改善箇所説明図

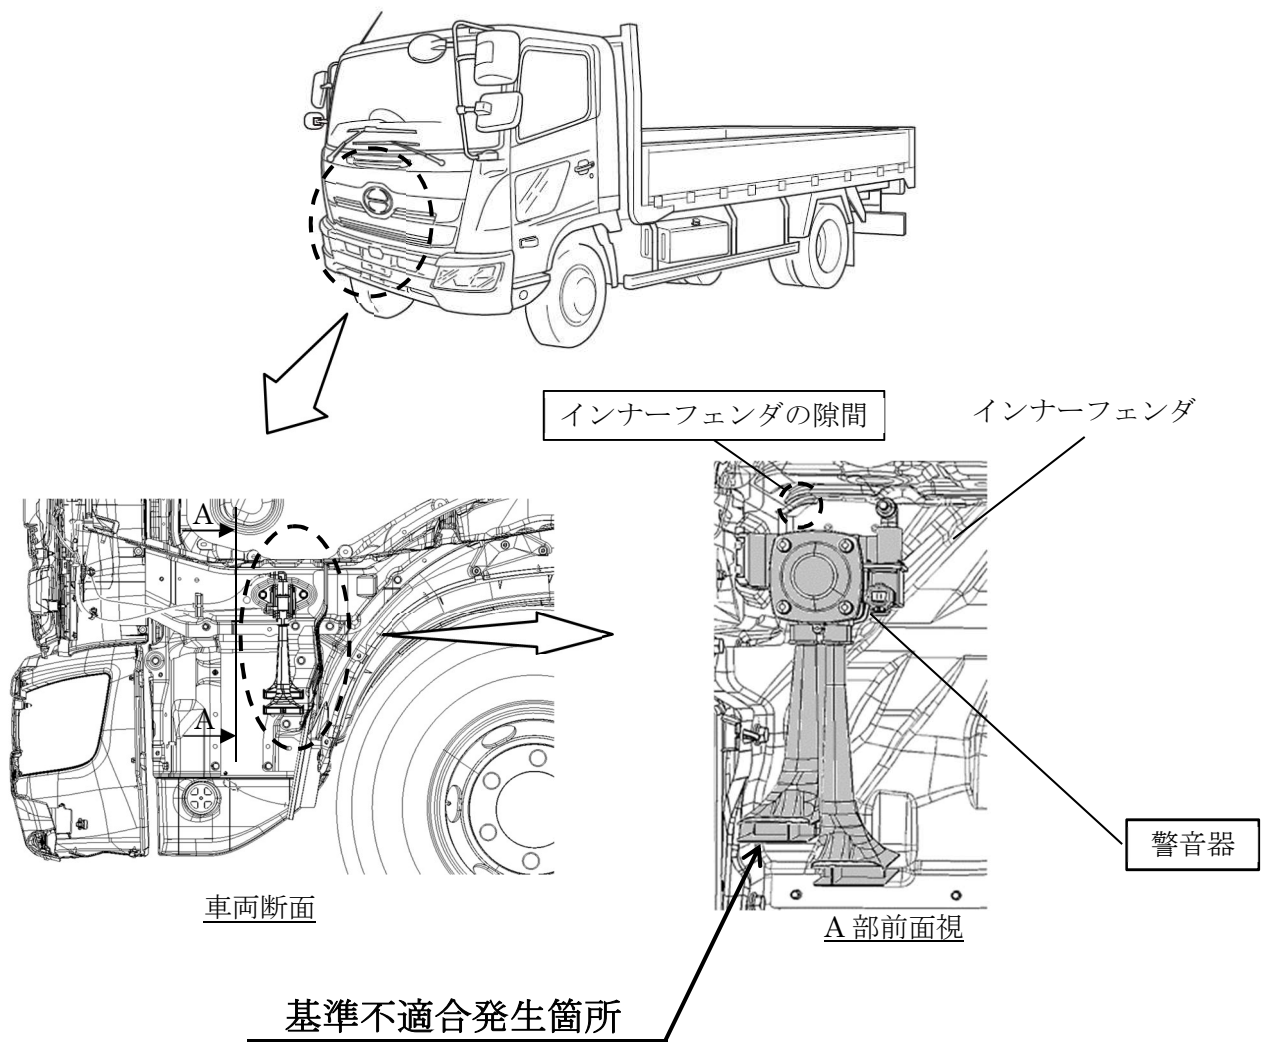
中型トラックにおいて、警音器のボディの材質が不適切なため、インナーフェンダの隙間から侵入した融雪剤を含む水分が警音器にかかると、警音器内部が腐食することがある。そのため、警音器が作動しないおそれがある。

全車両、警音器を対策品に交換する。また、一部の車両はインナーフェンダの隙間にシーリング剤を塗布する。

識別：改善済車両にはシリアルナンバープレートの右下に黄色ペイントを塗布する。
